Voorontwerp-bestemmingsplan 'Baroniestraat'.

Boxtel : 24 augustus 2020
ons kenmerk : Z43885/U130507
uw kenmerk : 29 juni 2020
onderwerp : Reactie Concept
bestemmingsplan
Baroniestraat te Boxtel

Boxtel	:	6 oktober 2022	Behandeld door	:	[REDACTED]
Ons kenmerk	:	54418 / 87775	Doorkiesnummer	:	[REDACTED]
Uw kenmerk	:	E-mail 27 september 2022	E-mailadres	:	[REDACTED]
Onderwerp	:	Reactie concept- bestemmingsplan Baroniestraat 24 Boxtel	Bijlagen	:	-
			Verzonden	:	6 oktober 2022

Programma van eisen Baroniestraat 24 vooroverleg partners

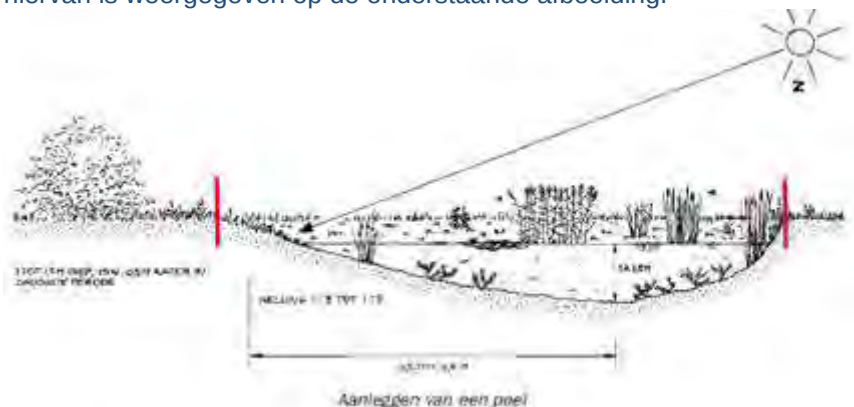
- Zoals in de overleggen besproken is, dient de EVZ-zone op een dusdanige wijze ingericht te worden dat mensen en honden niet gestimuleerd worden om de zone te lopen. Op basis van het huidige inrichtingsplan, wordt hierover geen duidelijkheid gegeven. Op welke wijze wordt hieraan invulling gegeven?

- Ik vraag je op het ontwerp tekening de afstand aan te geven tussen de punt van de bebouwing en de insteek van de watergang en welke zone behoort tot de EVZ. De afstand van gebouw en bijgebouwen tot aan insteek a-watergang dient minimaal 10 meter te zijn en hierop zal in het vergunningstraject worden getoetst.

- Ten behoeve van een geschikt biotoop van de doelsoorten (Kamsalamander en Waterspitsmuis) dient de EVZ nat en drassig te zijn. De voorzieningen dienen aangelegd te worden met een flauw talud zodat amfibieën zich kunnen verplaatsen. Een voorbeeld hiervan is weergegeven op de onderstaande afbeelding.
